| | | Welstand- en Monumentencommissie |

VERSLAG MANDAATCOMMISSIE HULST

| 1.8 | Adres | Oude Graauwsedijk 2a, Graauw |

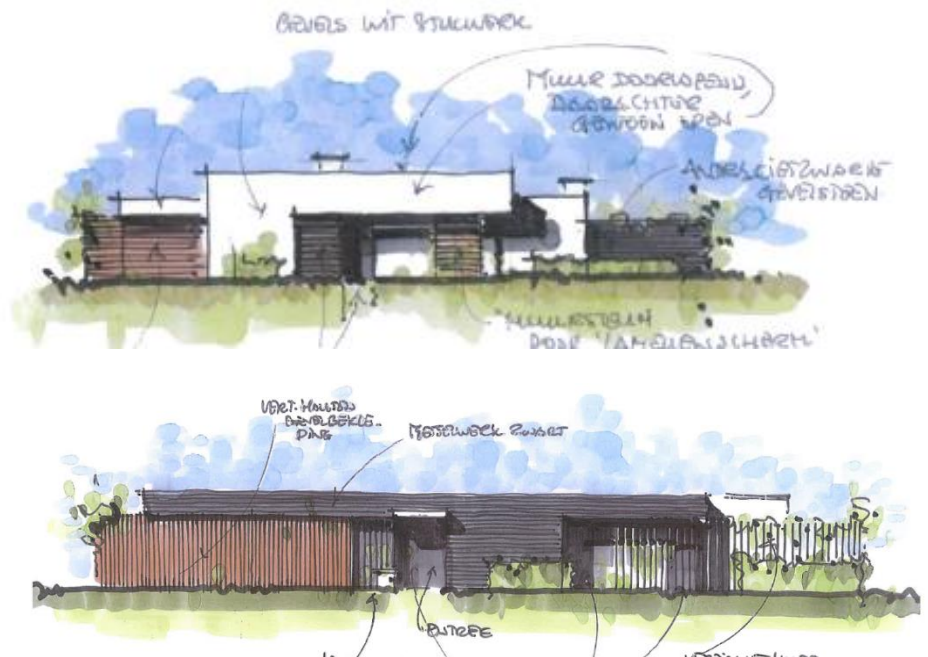
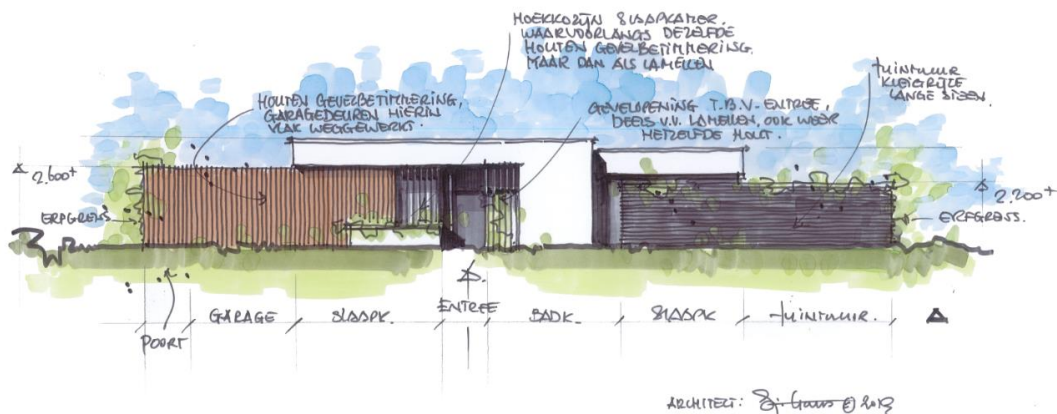
| | Conclusie 17 jan '19 | Negatief. Strijdig met redelijke eisen van welstand. Het schetsplan is te contrasterend met de directe omgeving. De bezwaren van de commissie richten zich op de volgende uitgangspunten uit de Nota Ruimtelijke Kwaliteit van het welstandsgebied 'Buitengebied': |
| | - | Bij nieuwbouw is een eenvoudige hoofvorm het uitgangspunt aansluitend op de massa en hoofdvorm van de oorspronkelijke of omliggende bebouwing of het ensemble van gebouwen als geheel. |
| | - | Behouden van een kleinschalig bebouwingsbeeld aan of op de polderdijken. |

- Nieuwbouw dient in relatie tot het omliggende landschap of uitstraling van eventueel aanwezige bebouwingscluster te worden vormgegeven.
- Voorgevel dient georiënteerd te zijn op de openbare ruimte.

- Ingetogen kleur- en materiaalgebruik afgestemd op het landschappelijke/natuurlijke karakter van de omgeving.
- Dakvlak uitvoeren in donkere of rode dakpannen.
- Eigentijdse materiaal- en kleurgebruik dient ondergeschikt te zijn.

Negatief. Strijdig met redelijke eisen van welstand. Een combinatie van de 2 schetsen is voorstelbaar. Het plan wat er nu ligt dient aangepast te worden in materiaalgebruik en hoofdvorm. Wordt vervolgd.

- ter plaatse van de garage, waar bij het eerste ontwerp de gestucte bovenrand over de hele garage doorliep is deze gestucte bovenrand nu vervallen.
- Als extra is de dakrand van de garage zo laag mogelijk gemaakt, ca. 2,60 meter hoog zal de garage worden.

- Van de woning zelf is de dakrand juist behoorlijk gelift, zodat de woning zelf als zodanig nu duidelijk herkenbaar is.
- De geslotenheid van de voorgevel is ook gewijzigd, zo is in de slaapkamer links van de entree een behoorlijk breed en hoog hoekkozijn toegevoegd, waar voorlangs (omwille van privacy) de houten gevelbetimmering die vanuit de garage overloopt in de woning, in verticale, haaks op de glas pui staande lamellen is vorm gegeven.

- Rechts van de entree is de doorloop naar de voordeur breder gemaakt, en een deel van deze verbreding weer voorzien van dezelfde lamellen, zodat verwevenheid in de gevel ontstaat.

- In de andere slaapkamer (rechts van de entree) is ook een verticaal (ongeveer 1mtr. breed) raam toegevoegd, wat boven de tuinmuur horizontaal voortgezet wordt de hoek om, waardoor de tuinmuur als het ware wordt losgesneden.

De welstandscommissie is verheugd met het gewijzigde schetsplan en oordeelt als volgt. Positief. Niet strijdig met redelijke eisen van welstand. Verdere uitwerking en materialisering wordt tegemoet gezien bij de definitieve aanvraag.

Conclusie 22 mei '19 Positief. Niet strijdig met redelijke eisen van welstand.
